Ayuntamiento de Madrid.

D. Tomas Martinez de Pinillos pidiendo permiso p.^a edificar una Casa en un solar en la Plaza de Oriente en la manzana q.^a da a las Calles de la Biblioteca, Felipe 5.^o y de Pavia -

Diseño. que demuestra la planta y fachadas de la casa,
que frente al Real Palacio, por la Plazuela del Oro-
cente se va a construir, propia de Dⁿ Alejandro Peña
Villasejo.

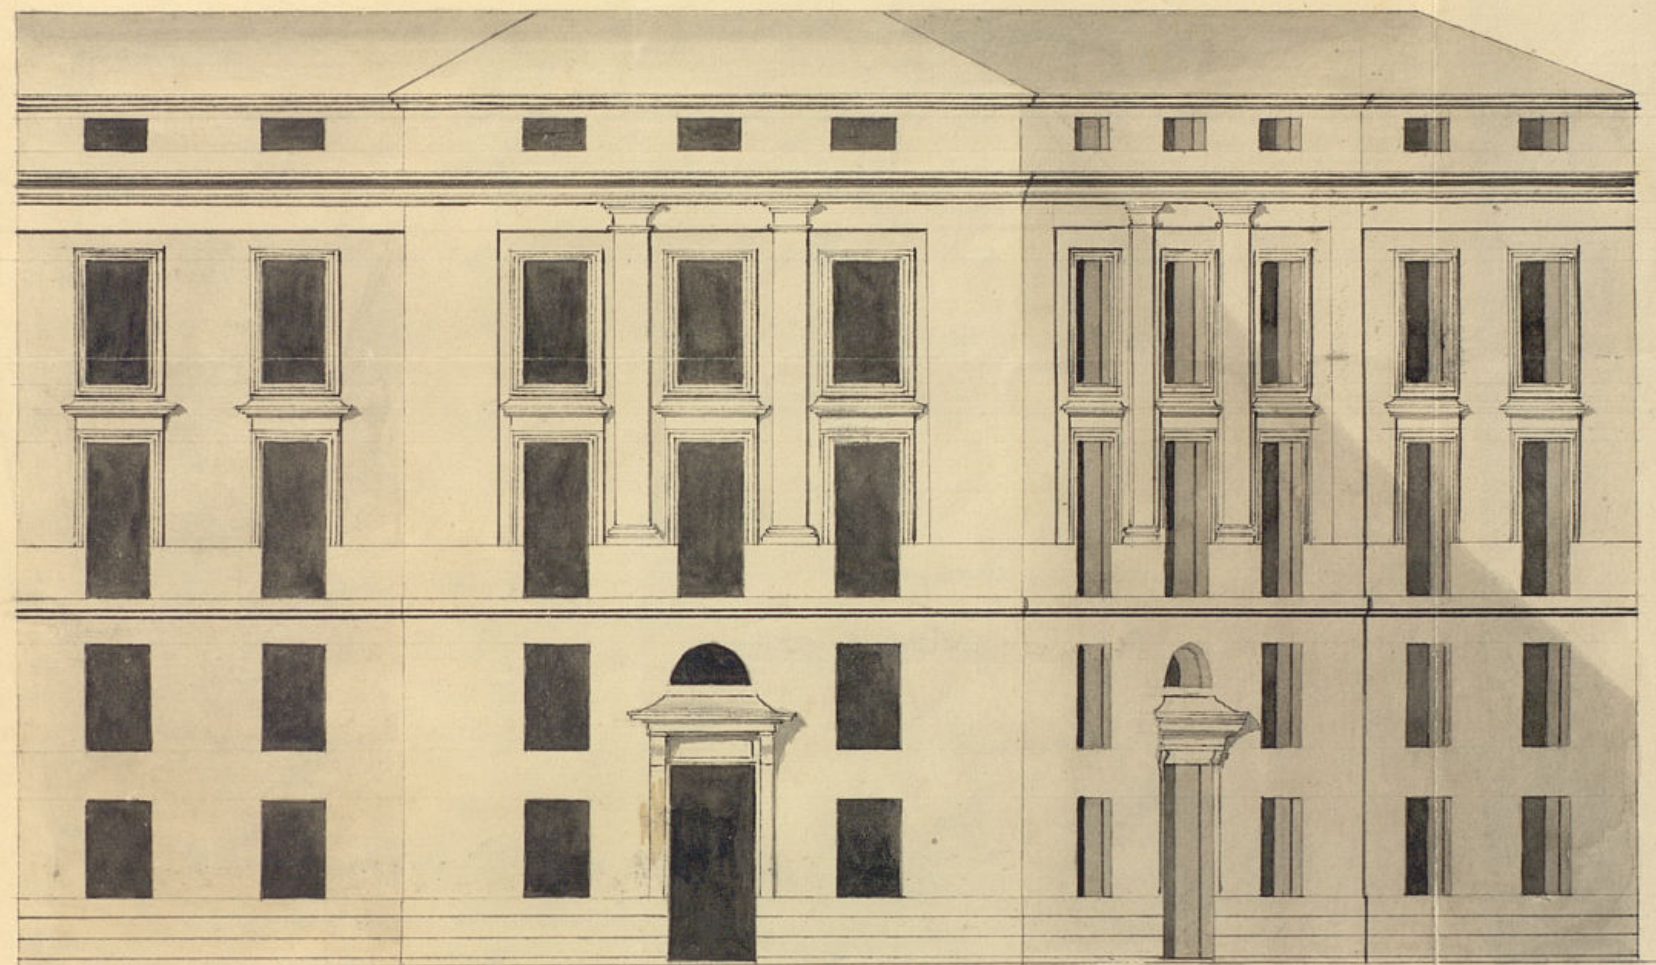
En cumplimiento del anterior decreto, he examinado con la de-
bida atención el plano de fachadas que presenta D. Alejandro
Pina Villanjo de la casa q. trata de edificar en la Plaza de...

comigidos o M. Clemente Alcaide del Distrito mandar se reconozca
el informe acerca del estado de la obra, sin embargo de que el dueño
deberá dar aviso luego que esté pintado el recato de la entera, de
puer de terminado el pie principal, cuando la fachada shalla
coronada con el alero, y por último después de que este consiguiera
enteramente la forma aquí de reconocer hasta la entera
de alquilarse, para que practicado los de reconozcan lo real
de el cumplimiento de lo acordado por el Sr. Ayuntamiento.
En la construcción de andamios de fachada se observará q.
las almas sean de personas colocadas en medio de los muros, a lo
que de las de los techos que estarán a la línea de los muros, media
mucho para que no resulten perjudiciales en la fábrica, la que
será hecha de maderos de abeto y los tallones de buena calidad sin
nada saltados, poniendo tres por lo menos en el ancho de cada
andamiada, no consentiendo el arquitecto se carguen con

mucho carga y para evitar en lo posible todo accidente de
grandes se pondrán maderos de ocho o de diez que sirvan
de arripuechos, o para arripuechos de los tallones, uno de los
colocando este andado donde se coloque el pesante que se formará
con toda solidez, cuidando además el profesor que los andamios
interiores se ejecuten según arte para que no haya una desgracia
la cual puede manifestarse a todos en el particular de
Dn 18 de Mayo de 1890

Dado cuenta de este expediente y en vista del plano de la Manilla de Oriente y lo expuesto por el Arquitecto del Departamento así en orden al detalle de alineación como de las demás reglas de construcción: se acordó: Para la más acertada deliberación, Vuelva al Arquitecto el plano de alineación de la referida Plaza p.^a q.^a le complete con las notas q.^a son de todo punto necesaria p.^a conocer con exactitud y claridad el punto de la edificación proyectada.
